CM1860/CM1860 UV

Criostato

Foglio supplementare al manuale di istruzioni CM1860/CM1860 UV 1v6 Rev. I
Italiano

Revisione A

Fig. 1

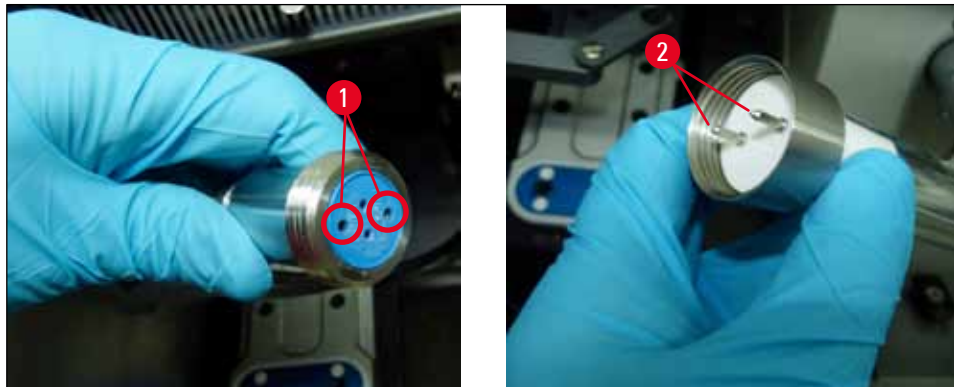
Per il criostato CM1860UV sono disponibili due varianti dell'elemento di connessione, situato all'interno dello strumento, e della lampada UVC. Prima di sostituire la lampada UVC, inserendone una nuova, l'utente deve controllare quale variante è presente nello strumento. La procedura di sostituzione della lampada UVC è simile per entrambe le varianti.

- ① Variante 1: Elemento di connessione con ingresso a 2 perni (→ Fig. 1-1), 2 perni della lampada UVC (→ Fig. 1-2)

Fig. 2

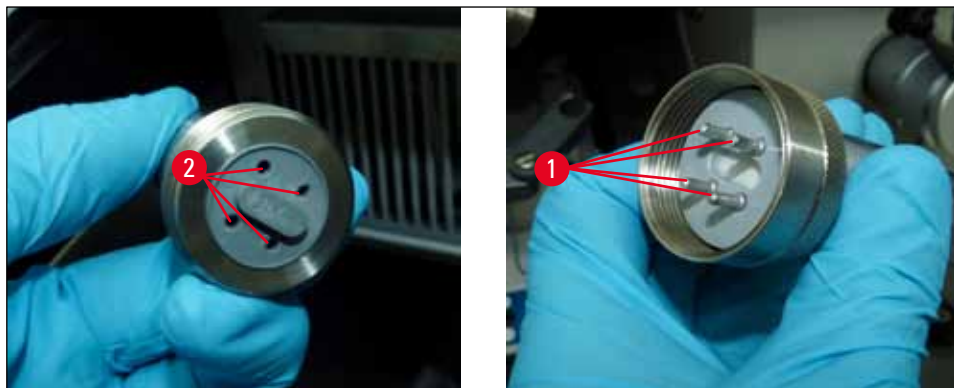
- ① Variante 2: Elemento di connessione con ingresso a 4 perni (→ Fig. 2-1), 4 perni della lampada UVC (→ Fig. 2-2)

Fig. 4

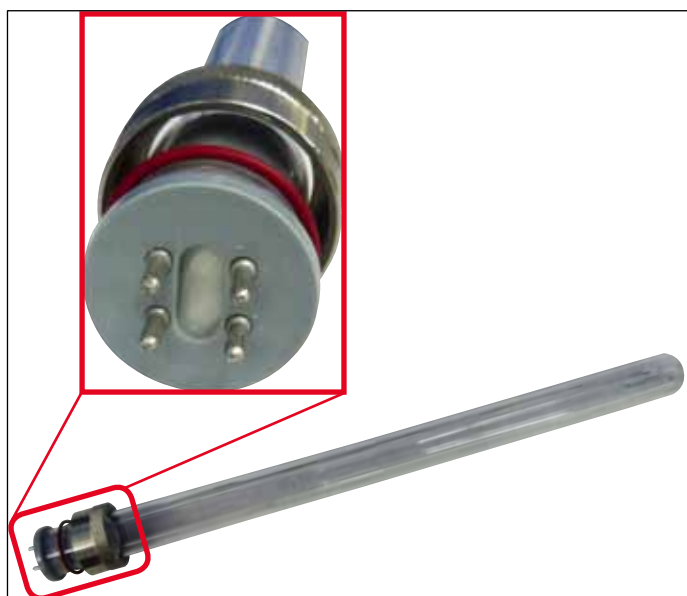
Nuova Fig. 116a

Tubo fluorescente UV – 4 perni

14 0471 57384
